VOLVO

VERKSTADS- MEDDELANDE

BETR	PRODUKT
AUTOMATISK	P
VÄXELLÅDA	GRUPP
BW 35	44
	NR
DATUM	
Mars 1970	17

Självjustering av främre bromsband.

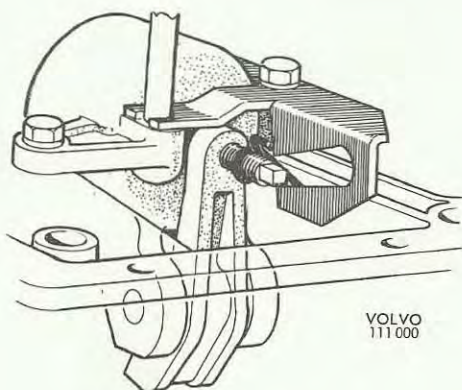
På våra automatiska växellådor, BW 35, har vi infört självjustering av främre bromsbandet. Detta gör att bandet ständigt är rätt injusterat. Härigenom får man längre livslängd på bandet, korrektare växlingsförlopp och mindre risk för växellådshaverier.

Ändringen består i att främre manövercylinderns justerskruv (235630) med låsmutter (235774) ersatts av en ny justerskruv med fjäder samt en kam. Fjädern är monterad på justerskraven med den kortare änden pekande mot skruvens fyrkanttapp, se bild. Avståndet till hävarmen skall vara 1-2 gängor. Den längre fjäderändan är instucken i kammens öppning. Kammen i sin tur hålls fast av den ena av cylinderns skruvar. Fjäders större spärrverkan i ena riktningen gör att skruven kommer att skruvas in då hävarmens rörelse blir för stor.

Tidigare automatväxellådor kan försees med självjustering genom att ny justerskruv, fjäder och kam monteras. Delarna har följande detaljnummer

Justerskruv	235924-8
Fjäder	235894-3
Kam	235893-5

Vid monteringen justeras bandet in på vanligt sätt med momentnyckel och distansblock, se verkstadshandboken.

OBS! De båda utförandena av justerskraven är utseendemässigt lika men skiljer sig toleransmässigt. Den gamla justerskraven kan därför inte användas tillsammans med fjäder för självjustering.
